## RASEINIŲ RAJONO SAVIVALDYBĖS ADMINISTRACIJOS VIEŠŪJŲ PIRKIMŲ SKYRIUS

### DĖL MAŽOS VERTĖS SKELBIAMOS APKLAUSOS BŪDU VYKDOMO „BŪSTO IR GYVENAMOSIOS APLINKOS PRITAIKYMO NEĮGALIESIEMS ĮGYVENDINIMAS“ VIEŠOJO PIRKIMO (CVPIS ID 2806999)

Raseinių rajono savivaldybės centrinė perkančioji organizacija (toliau – RRSA CPO), skelbiamos apklausos būdu vykdo „Būsto ir gyvenamosios aplinkos pritaikymo neįgaliesiems įgyvendinimas“ viešąjį pirkimą. Gavome tiekėjų klausimų ir teikiame atsakymus.

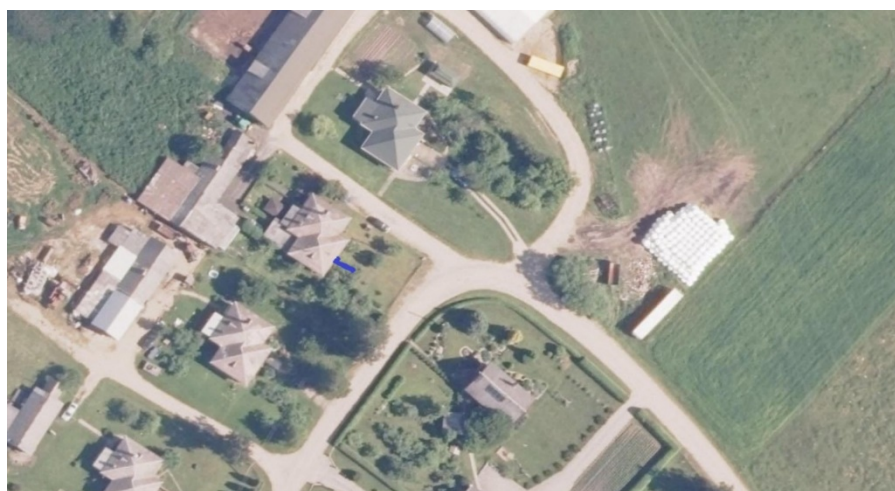
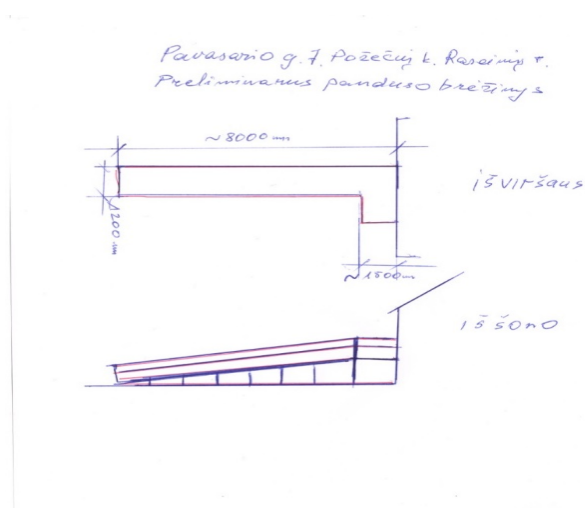
1. Techninėje specifikacijoje nurodoma, jog reikia įrengti pandusą ir pateikiamas brėžinys (Pavasario g. 7, Požečių k., Betygalos sen.), kuriame nurodomas panduso įrengimas į laiptinę, bei brėžinys (IMG\_0001), kuriame nurodomas panduso įrengimas į laiptinę ir prie kitoje namo pusėje esančių lauko laiptų. Ar gerai suprantame, jog turės būti įrengiami du pandusai?

2. Ar gerai suprantame, jog darbų rezultate patalpos forma tampa L formos, kadangi brėžinyje (IMG\_0001) nurodomos patalpos esančios ne visai greta?
3. Prašome pateikti preliminarų panduso išdėstymo ir formos brėžinį su preliminariais matmenimis;

1. Įrengiamas tik vienas pandusas kitoje namo pusėje. Šalia vonios-tualetu užrašas „pandusas“ yra likęs brėžinyje, jį galite ignoruoti.
2. Taip, patalpa tampa L formos. Patalpos yra greta, jas skiria vidinė ne laikančioji siena.
3. Pridedame preliminarų brėžinį, pridedame palydovinę nuotrauką su apytikre panduso vieta (pažymėta mėlynai). Įrengiamas standartinis pandusas (nuovaža). Pakėlimo aukštis iki 1 m. ties įrengtais laiptais, atsižvelgiant į reljefą, panduso ilgis gali būti apie 7-8 m.

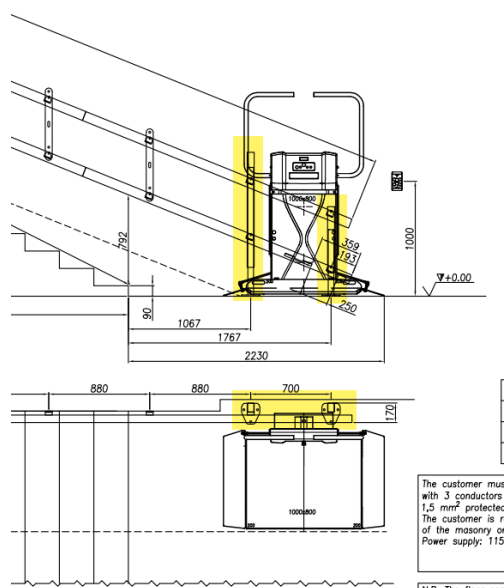
1. Prašome pateikti lauko situacijos fotofikacijas kur turės būti įrengiama trinkelų danga;
2. Darbų kiekių žiniaraštyje 3 eil. nurodoma, jog išardomos įrengiami betoniniai pamatai, prašome paaiškinti ką perkančioji organizacija turi mintyje numatydama tokį darbą šiam pirkimo objektui;
3. Darbų kiekių žiniaraštyje 5 eil. nurodomas trinkelų įrengimas, prašome patvirtinti, jog tiekėjui nereikia įrengti jokių bortų ir paruošti pagrindo trinkelų dangai;
4. Prašome pateikti darbų kiekių žiniaraščio 11 eil. nurodyto keltuvo specifikaciją;
5. Prašome pateikti fotofikacijas vietos kur turės būti pajungiamas el. kabelis ir patvirtinti jog nereikės įrengti papildomų el. automatų;
6. Prašome nurodyti keltuvo nuolydį, pateikti brėžinį;
7. Ar keltuvo montavimui galima alternatyva, pavyzdžiui ant sienos, o ne ant turėklo.

1. Nuotrauka pridedama.

2. Pamatai skirti keltuvo atramai laiptų apačioje pagal brėžinį (pridedamas)
  - Turėkliniam (laiptiniam) keltuvui įrengti:
    - reikalingas maitinimas 3x1,5mm nuo atskiro 16A automato su nuotekio rele 0,03A;
    - keltuvo bėgiai tvirtinami ant sienos;
    - kadangi laiptai baigiasi su siena, sienos gale reikia įrengti atramas keltuvui. ( pamatai);
    - preliminarus brėžinys pridedamas.
3. Bortai formuojami iš trinkelų. Kieme paklota skaldelės danga. Minimalūs pagrindai reikalingi (nukasus skaldelę išlyginimui įrengiamas 3 cm atsijų pagrindas).
4. Turėklinio (laiptinio) keltuvo tipas – nuožulnus;
  - Pritaikytas naudotis – lauko sąlygomis
  - Keliamoji galia nuo 250 kg
  - Platforma – 800x1000 mm (arba parenkama pagal esamą situaciją);
  - Transportavimo ilgis – iki 5 m;
  - Sustojimų skaičius – 2 (sustojimo aikštelėse);
  - Platformos atlenkimas – automatinis;

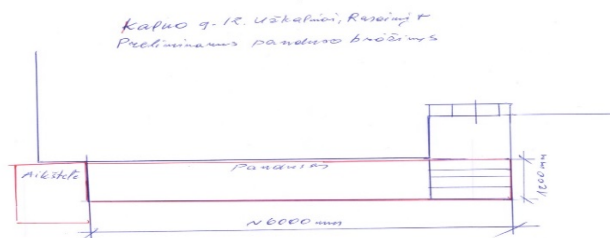
1. Darbų kiekių žiniaraštyje 4 eil. nurodomas metalinių turėklų įrengimas 12 m., kadangi turėklai neįgaliesiems yra dvigubi, tai prašome patvirtinti, jog dvigubų turėklų įrengimas iš abiejų panduso pusių yra 3 m ir panduso ilgis 3 m;

2. Iš pateiktų fotofiksacijų matoma, jog pagal perkančiosios organizacijos pateiktą brėžinį, pandusas užsibaigs ties laiptų pakopomis, tačiau ne ties aikštele, prašome pateikti panduso preliminarų brėžinį ir formą;
3. Prašome pateikti laiptų aikštelės ir pakopų esamos situacijos fotofikacijas;
4. Darbų kiekių žiniaraštyje 8 eil. nurodomas trinkelio įrengimas, prašome patvirtinti, jog tiekėjui nereikia įrengti jokių bortų;
5. Darbų kiekių žiniaraštyje 8 eil. nurodomas trinkelio įrengimas, prašome patvirtinti, jog tiekėjui nereikia paruošti pagrindo trinkelio dangai.

1. Panduso ilgis įrengiamas atsižvelgiant į reljefą ir pirkimo dokumentuose nurodytus teisės aktus. Panduso ilgis su aikštele gali būti apie 5-6 m. Turėklai įrengiami pagal panduso ilgį. Pandusas glaudžiasi prie sienos, todėl dvigubas turėklas tik iš vienos pusės.
2. Pandusas prasidės ties laiptų aikštele, išėjus iš namo ir leis link gatvės greta sienos. Panduso gale įrengiama aikštelė iš šaligatvio trinkelio.
3. Informuojame, kad laiptai ir laiptų aikštelė atitinka inventorizacijos brėžinį. Pandusas turėtų dengti laiptus ir leistas link gatvės. (pateikiama fotofiksacijos atskiru failu).

4. Bortai formuojami iš trinkelio.
5. Pagrindai įrengiami.
